Anhörungsbericht

Handbuch Bau und Unterhalt von Wanderwegen
Materialien

Juni 2025 / Juin 2025

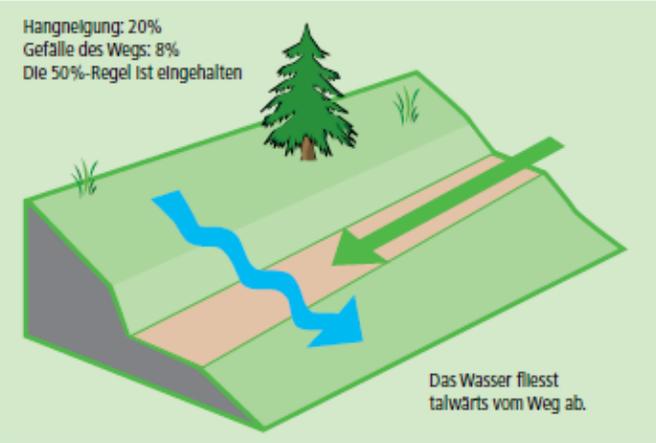
3.5.15 Kapitel 3.5. – Lenkungsmassnahmen Koexistenz: Thema Sichtdistanz/-achsen noch aufnehmen	<input type="radio"/> Nicht berücksichtigt / <i>Pas pris en compte</i> Im Fliesstext enthalten (erster Satz nach der Grafik)

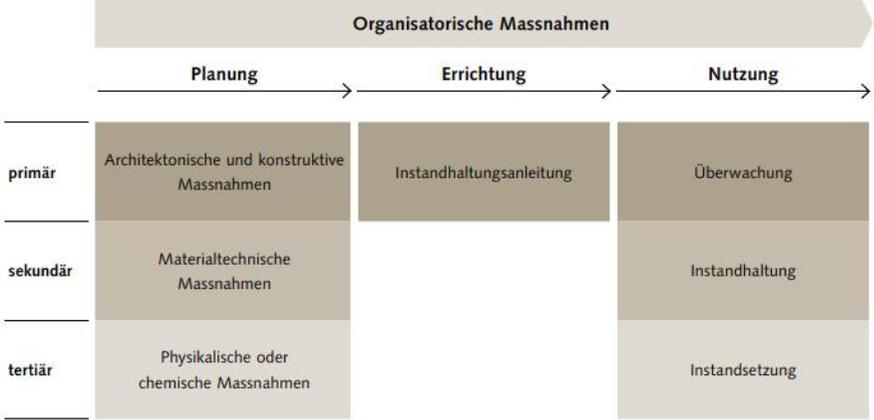
Antrag, Hinweis / Demande, remarque**VORSCHLAG Antwort / Réponse****3.6.7** Unterkapitel 4.2.2 Querabschläge:

Bitte in der Randspalte noch eine zusätzliche Bemerkung zu den Bauklammern hinzufügen -> Bauklammern erschweren die Reinigung von Querabschlägen enorm; daher diese Methode nur dort einsetzen, wo es unerlässlich ist. Vielleicht auch noch ein Bild hinzufügen, was genau gemeint ist. **dr,**
SWW

**☉ Teilweise berücksichtigt / Partiellement pris en compte**

Der Hinweis über die Bauklammern wurde in Kap. 4.2.2 S. 44 entsprechend angepasst

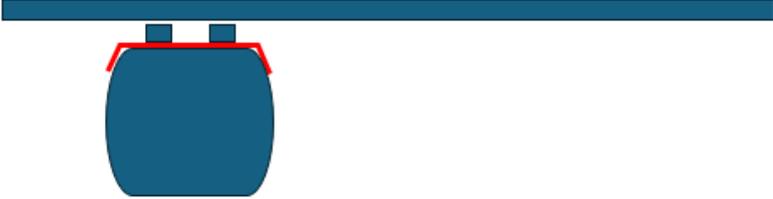
Antrag, Hinweis / <i>Demande, remarque</i>	VORSCHLAG Antwort / <i>Réponse</i>
<p>3.7.1 Bei Edelkastanien gibt es viel Importholz – in Ausschreibungen Schweizer Holz mit Herkunft aus dem Tessin definieren lignum.ch</p>	<p>● Berücksichtigt / <i>Pris en compte</i></p> <p>Der entsprechende Hinweis wurde im Anhang «Dauerhaftigkeit von Holzarten» aufgeführt</p>
<p>Kap. 5.2 Brücken</p>	
<p>3.7.2 Tabelle Holzschutzmassnahmen gemäss Lignatech Nr. 35 als Nachhaltigkeitsinstrument zum Erhalt der Brücken im Handbuch abbilden (siehe Grafik unten) lignum.ch</p> <p>Abbildung 3 Übersicht der Holzschutzmassnahmen während Planung, Erstellung und Nutzung eines Bauwerks.</p> 	<p>○ Nicht berücksichtigt / <i>Pas pris en compte</i></p> <p>Wird nicht aufgenommen, da für das Handbuch nicht direkt relevant.</p>
<p>3.7.3 Unterkapitel 5.2.2 Dimensionierung und Ausbaustandards</p> <p>In der Vorgängerversion wie in der vorliegenden Version ist der erste Punkt meiner Ansicht nach unverständlich formuliert: «Für das Anbringen von Brückengeländern gelten folgende Empfehlungen: In der Regel kein Geländer entlang von gelb markierten Wanderwegen bei einer Höhe von weniger als ein Meter ab Boden, bei wenig exponierten Querungen auf Bergwanderwegen sowie auf Alpinwanderwegen.»</p> <p>Wo wird dieser Meter gemessen? Im Bachbett? Auf dem Grund? Steht ja eigentlich ab Boden,</p>	<p>● Berücksichtigt / <i>Pris en compte</i></p> <p>Der entsprechende Satz wurde in Kap. 5.2.2, S. 51 und in Abb. 59 angepasst</p>
